(仮称) 新小倉発電所6号機建設計画環境影響評価準備書 補足説明資料

> 令和7年11月 九州電力株式会社

火力部会 補足説明資料 目 次

図 2.2-13 図(1) 取放水設備の概要(取水口、取水ピット)より抜粋

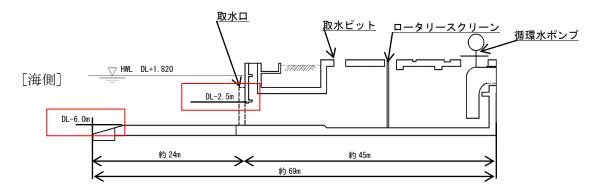
「第2.2-13 図(1) 取放水設備の概要(取水口、取水ピット)、(断面図)」 ⇒「DL-2.5m」、「DL-6.0m」がどこの高さを示しているのか分かりにくい。

評価書にて、以下のとおり図面を修正して掲載いたします。

第3.1-1図 気象観測所の位置及び風配図

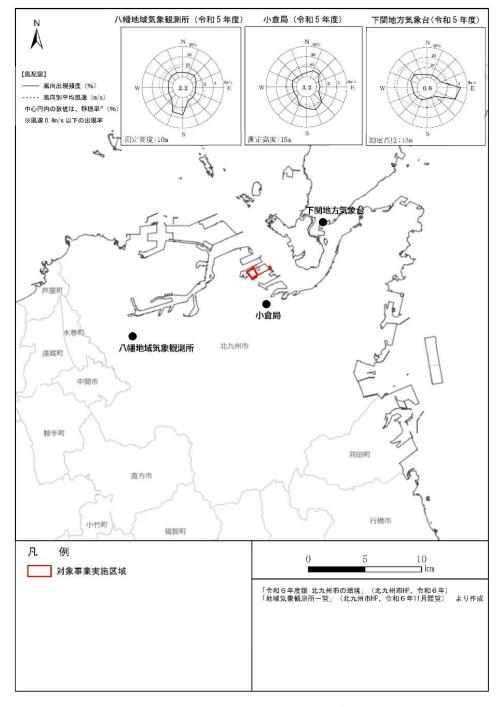
第3.1-1図に小倉局の位置を示してください。

評価書において「第3.1-1図 気象観測所の位置及び風配図」に小倉局の位置を示します。

第3.1-10図 ダイオキシン類(年平均値)の経年変化(令和元~5年度)

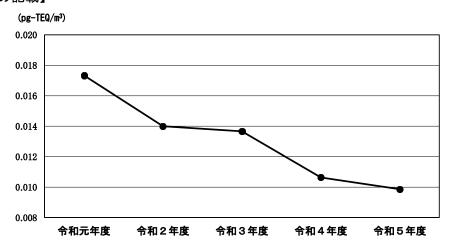
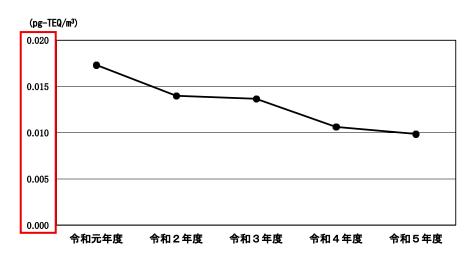
第3.1-10図の縦軸の最小値は0.008としていますが、最小値は0.0として作図をした方がよいと思います.0.008としているため、減少傾向が強調されています.

ご指摘いただいた内容については、評価書において以下のように記載を修正いたします。(グラフ縦軸の赤枠箇所)

第3.2-4図 漁業権の位置 p167

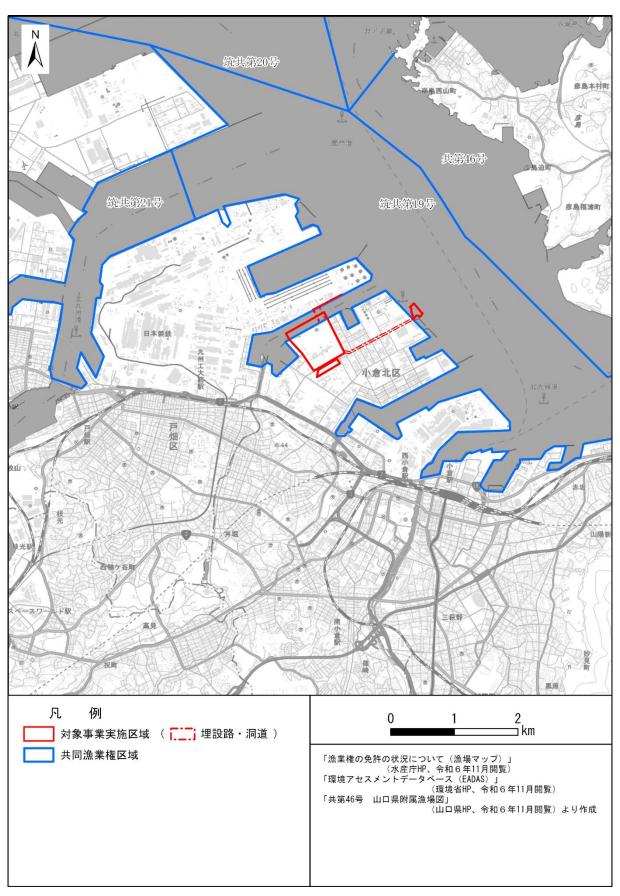
筑共第19号の東側の漁業権について記載がないですが、考える必要がないということですか

ご指摘いただいた筑共 19 号の東側については、共第 46 号が設定されていますので、評価書において、p166「第 3.2-12 表 漁業権の内容(共同漁業権)」、p167「第 3.2-4 図 漁業権の位置」について、以下のように記載を修正いたします。

第 3.2-7 図(1) 環境の保全についての配慮が特に必要な施設の位置(学校等)

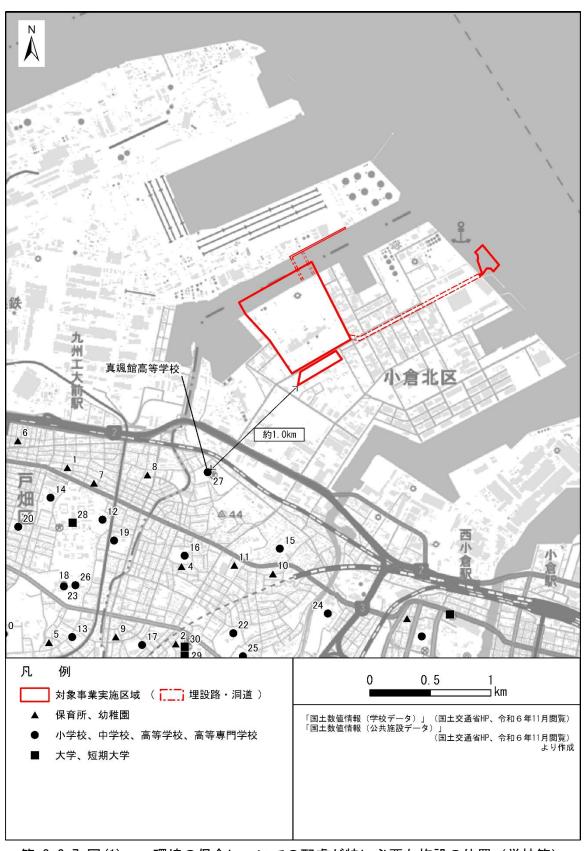
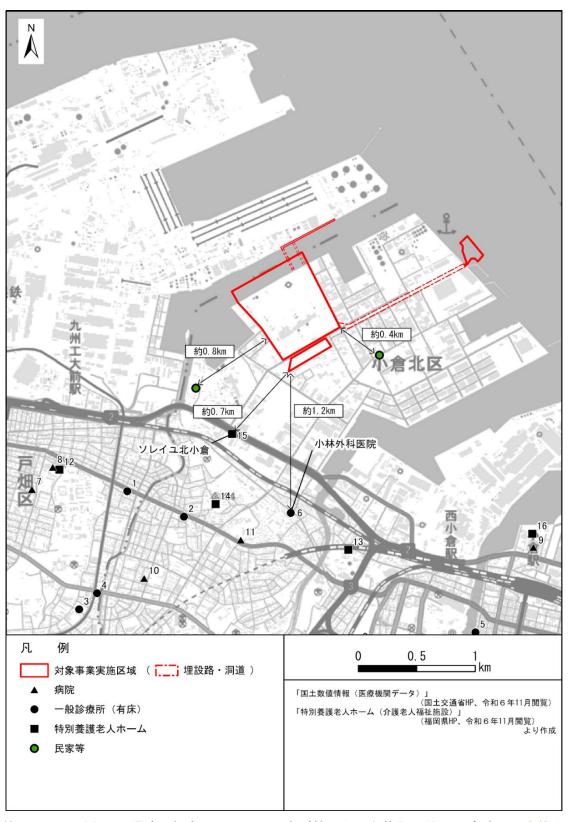
主要な施設までの距離を図中に追記して下さい。住居との位置関係を示す図を追加あるいは 第3.2-7図に追記するなどし、最寄りの住居までの距離を加えて下さい。

ご指摘いただいた内容については、評価書3章において以下のように記載いたします。

第 10.1.1-4 図(2) 内部境界層発達によるフュミゲーション発生時のモデル化図 (冷機起動時)

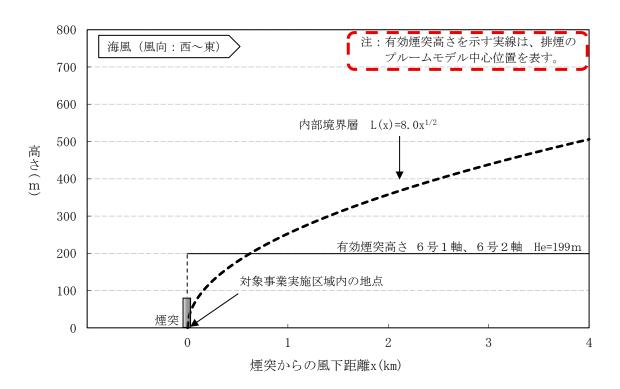
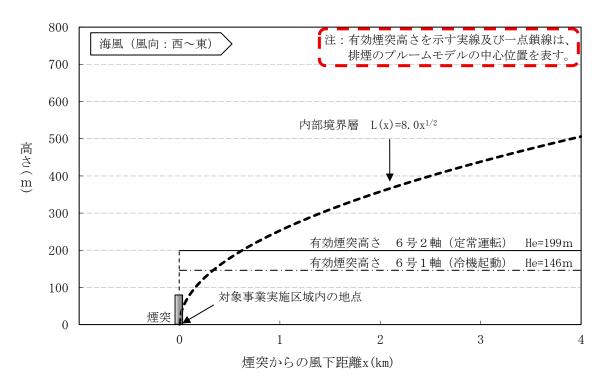
- 33. 内部境界層発達によるフュミゲーション発生時のモデル化図について (準備書 P516)
 - a) 第10.1.1-39図(2)に示される6号機(2軸)(冷機起動)のHeが(1軸)の定常運転機より高いのは、書き間違えでしょうか?
 - b) 「注:排煙の状況はプルームの中心位置を表す」に関して、有効煙突高さの横線が「排煙の状況」を示していると想像されますが、説明書きとして不十分ではないでしょうか。
- a) ご指摘のとおり、評価書において次頁の第 10.1.1-39 図(2)(P516)に訂正いたします。

b) ご指摘のとおり、評価書において次頁の第 10.1.1-39 図(1)(2(P516)に訂正いたします。 第 10.1.1-4 図(1) 内部境界層発達によるフュミゲーション発生時のモデル化図 (定常運転時)

訂正後 注:有効煙突高さを示す実線は、排煙のプルームモデルの中心位置を表す。

訂正後 注:有効煙突高さを示す実線及び一点鎖線は、排煙のプルームモデルの中心位

第10.1.1-69図(1) 建具等のがたつきが始まる低周波音レベル (新小倉発電所敷地境界:予測地点1[昼間])

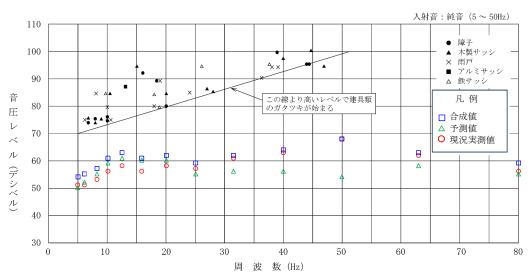
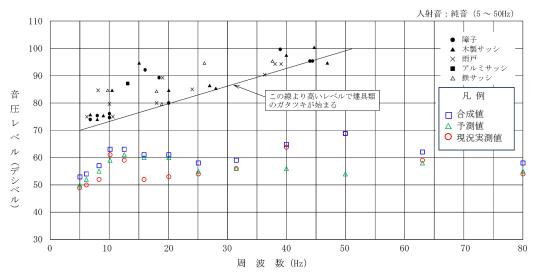
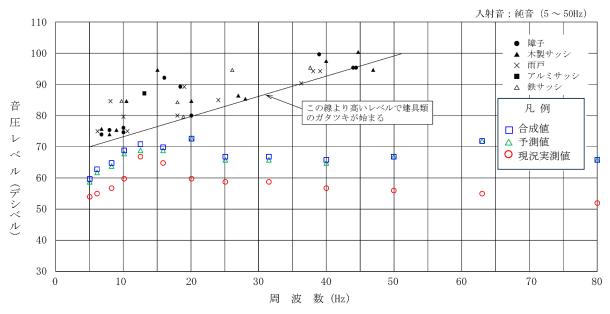
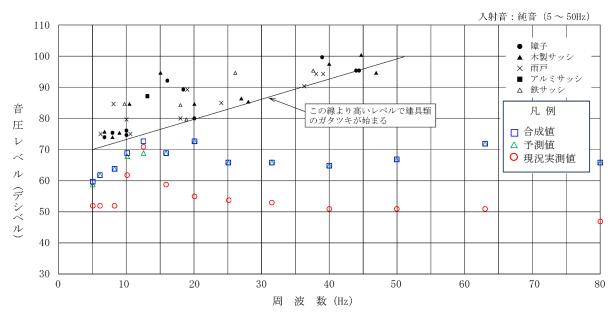
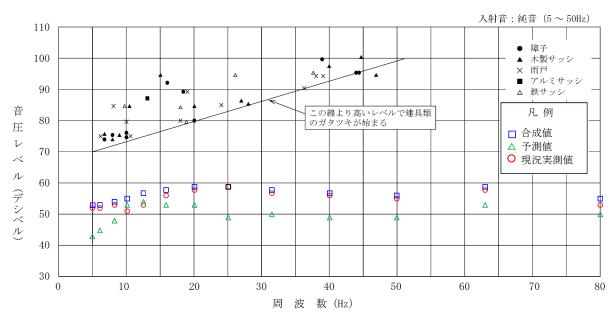
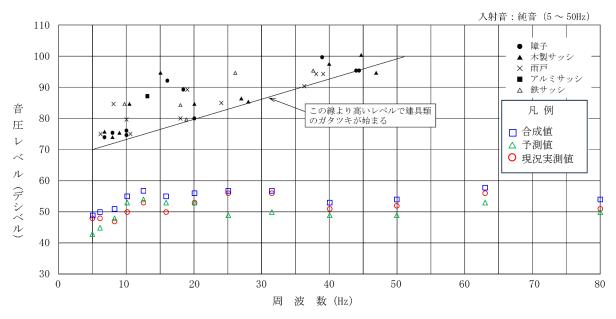
現況実測値、予測値および合成値を印とともに色で区別することで判読性が向上するので、 検討ください。

ご指摘いただいた内容については、評価書において以下のように記載を修正いたします。

第10.1.4-2図 調査地域における現存植生図 (現地調査)

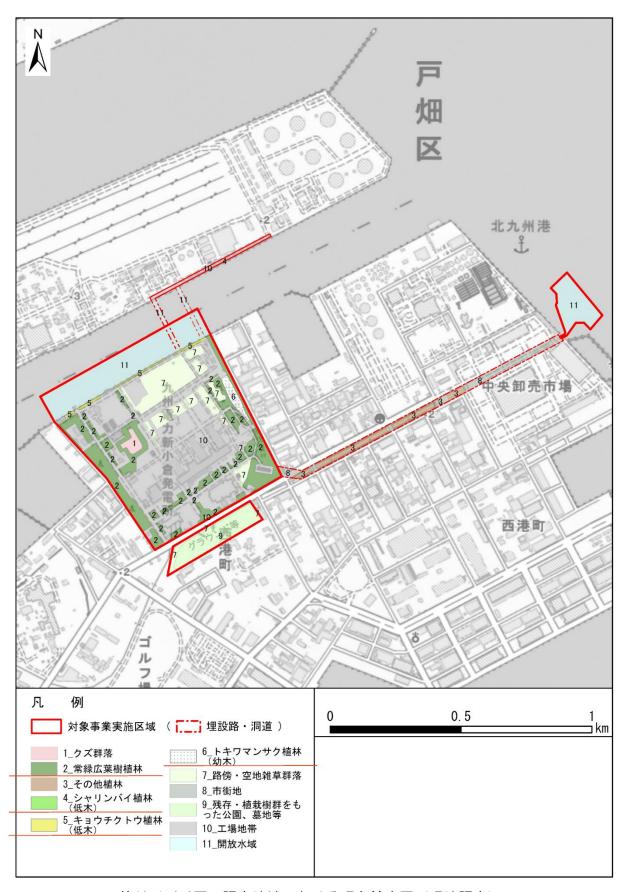
環境省植生図の凡例を参考にしたものと思われますが、「その他植林」という表現は分かりにくいです。優占種がはっきりしている場合クスノキ植林など種名を、分からない場合にも常緑広葉樹植林など具体的な植生が分かるような呼称にしてください。

- ・既設発電所敷地に分布する植林は「2常緑広葉樹植林」に修正
- ・新小倉発電所敷地境界から北九州市中央卸売市場敷地端に至る公共道路中央分離帯に分布する植林は、複数種が混生し、具体的な呼称をつけることが難しいことから「3 その他植林」と記載

第10.1.5-6 図 完成予想図 (新設発電設備)

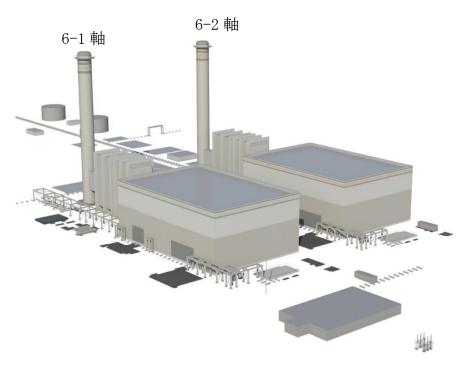
構造物の色彩のイメージ図がどこかにあると納得しやすいのではないか。例えば、942ページ?

ご指摘いただいた構造物の色彩のイメージ図については、主要な眺望点から撮影した写真に重ね合わせてフォトモンタージュを作成して予測を行うことから、評価書において「② 予測及び評価の結果 b. 予測手法」の記載ページ(準備書 P892)に追記いたします。
